## Statens vegvesen

Vår referanse:  
2015/069516-003

Vår dato:  
24.09.2015

### Vedrørende søknad om dispensasjon frå byggegrense langs E39 - gnr. 214 bnr. 126 - Fyllingsnes - Lindås kommune

Kartutsnitt med støysoner.

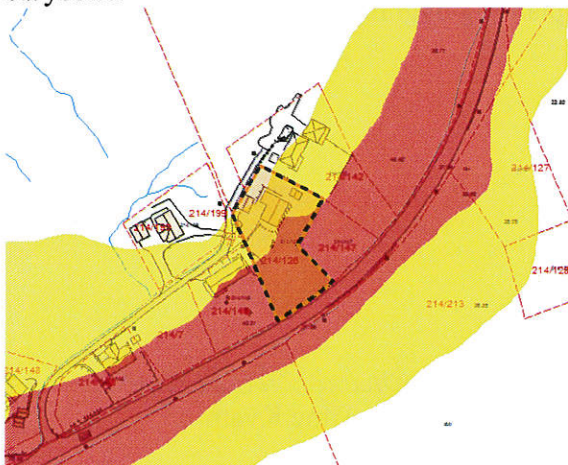
Nesten heile den aktuelle eigedomen ligg i støysona langs E39, delvis i raud sone og delvis i gul sone, jamfør kartutsnittet nedanfor.

Eksisterande bygg på eigedomen har fasade ut mot raud støysona. Påbygg og tilbygg vil også vende mot denne sona. Berre ein mindre del av eigedomen ligg utanfor både raud og gul støysona.

Statens vegvesen er i utgangspunktet kritisk til utviding av bustad som ligg i eit så støyutsett område som det her er snakk om. Sjølv om det ikkje er planlagt nye bueiningar, vil eit større bygg legge til rette for at fleire kan bu i eit område med støyplager. Støy frå vegtrafikk kan påverke både helse og trivsel.

Eksisterande bygg på eigedomen er søkt utvida med ein ny etasje samt tilbygg. Dette er ei omfattande utviding som i praksis kan vere av same storleik som ei ny bueining. Vi stiller spørsmål ved om støyretningslina si opning for utviding av eksisterande bygningar i raud sone er meint å omfatte enkelt saker der det vert søkt om utviding av slik storleik.
